**Informe Consolidado de Solicitud de Aclaraciones, Rectificaciones y/o Ampliaciones
Complementario a la Declaración de Impacto Ambiental del Proyecto "Adecuación
cronograma y obras Collahuasi"**

Nombre del Titular : Compañía Minera Doña Inés de Collahuasi SCM
Nombre del Representante Legal : Héctor Marcos Lagunas Beltrán
Dirección : Avenida Baquedano 902, Iquique, Región de Tarapacá

El presente Informe Consolidado de Solicitud de Aclaraciones, Rectificaciones o Ampliaciones a la Declaración de Impacto Ambiental del proyecto "Adecuación cronograma y obras Collahuasi", contiene las observaciones generadas en virtud de la revisión de la Adenda ingresada al e-seia con fecha 14 de diciembre de 2023.

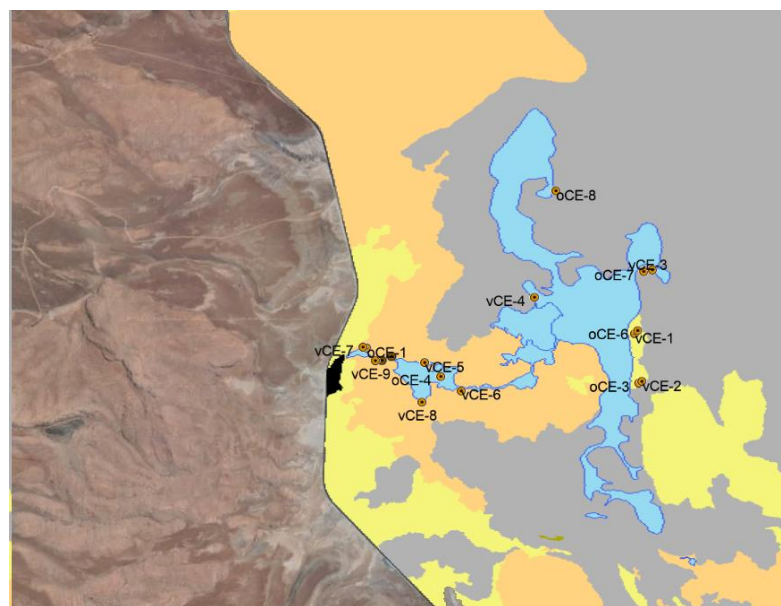
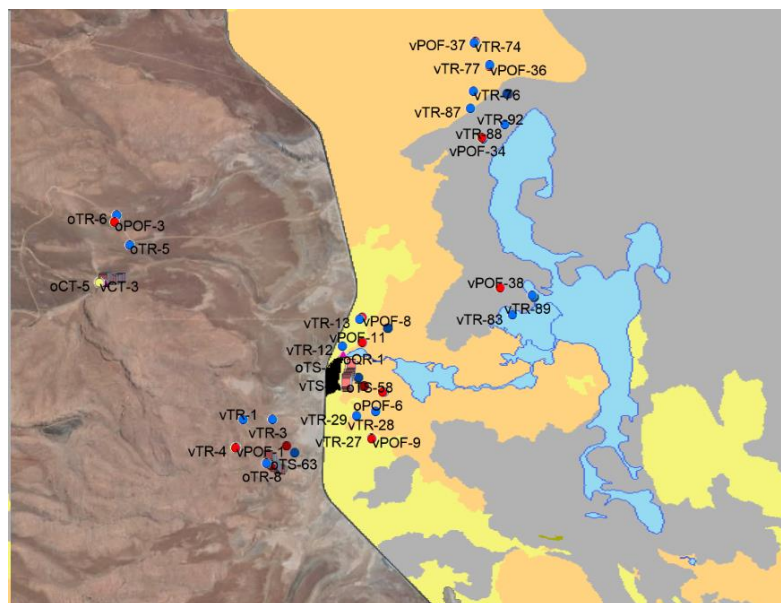
1.16. En relación con la observación N°1.29 de la Adenda, el titular adjunta la información digital correspondiente, en la cual es posible apreciar que existe una escasa representatividad de cámaras trampa, monitoreos nocturnos, puntos de observación focal, muestreo de quirópteros, trampas Sherman en el sector del sistema Laguna Grande – Jachucoposa, así como una baja representatividad de transectos. En la primera imagen se aprecian las distintas metodologías empleadas, las cuales no se distribuyen de manera representativa por el ambiente en cuestión, a diferencia de la segunda, en que las estaciones de censo son más representativas de este ambiente. Al ser éste el único cuerpo de agua reconocido en el lugar, es relevante poder contar con información representativa de las especies singulares o de difícil registro, para lo cual el uso de cámaras trampa, monitoreos nocturnos, puntos de observación focal, muestreo de quirópteros, trampas Sherman y transectos es fundamental para descartar la eventual presencia de especies sensibles y singulares que se desarrollan de ambientes extremos como son sistemas lacustres un salar, tales como anfibios, Artiodactyla y Carnivora, entre otras.

Es importante recalcar la importancia de disponer de los archivos en formato digital de manera temprana en el proceso de evaluación, tal como se señala en el documento Criterios Técnicos para Campañas de Terreno de Fauna Terrestre y Validación de Datos (SEA, 2022) ya que, aunque el titular incluyó en la DIA el Apéndice 2.7.3: Metodologías implementadas conteniendo 20 páginas con tablas de coordenadas de las estaciones de muestreo, así como imágenes en el Anexo 2.7. Caracterización Fauna en la DIA, no es el formato adecuado. Por una parte, dificulta y complejiza la labor de los servicios evaluadores, y por otra distorsiona la condición real del área de influencia, tal como se observa en la imagen siguiente. En ella no es posible apreciar el sistema Laguna Grande - Jachucoposa señalado con una flecha, siendo el tamaño real al entregado en la DIA. Además, posee una muy baja resolución, todo lo cual dificulta y complejiza aún más un adecuado proceso de evaluación.

Figura 5-1. Ubicación de metodologías para el registro de herpetofauna

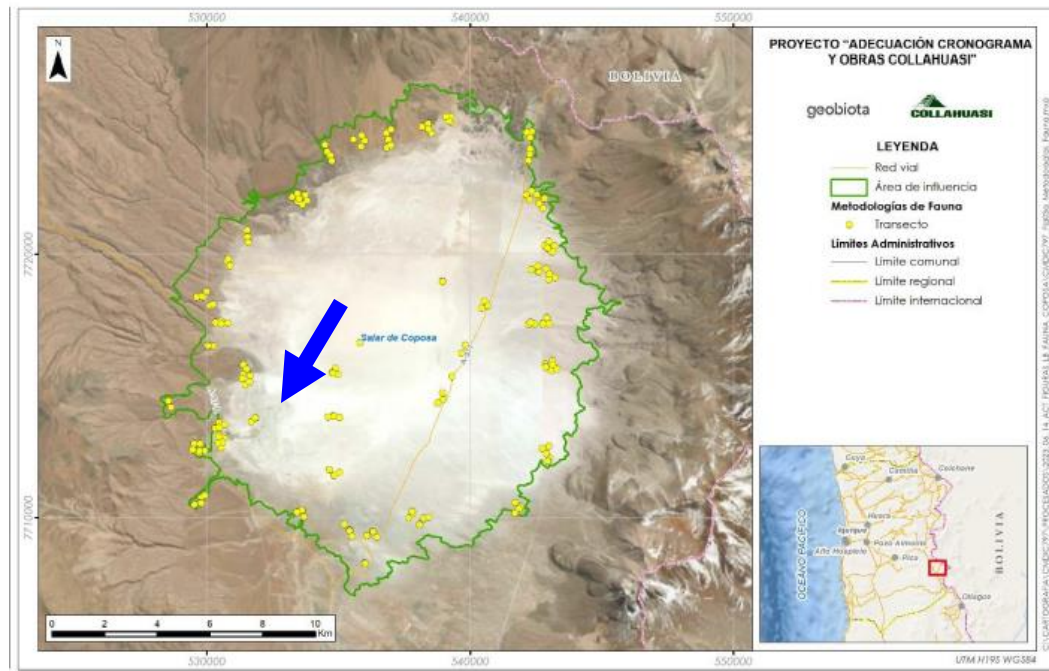
Se solicita al titular justificar de manera suficiente, adecuada y fundada la representatividad de la información levantada en terreno. En caso de ser necesario, se deberá complementar la información con nuevas campañas de terreno en las zonas no muestreadas del sistema Laguna Grande – Jachucoposa, según los lineamientos del documento Criterios Técnicos para Campañas de Terreno de Fauna Terrestre y Validación de Datos (SEA, 2022).
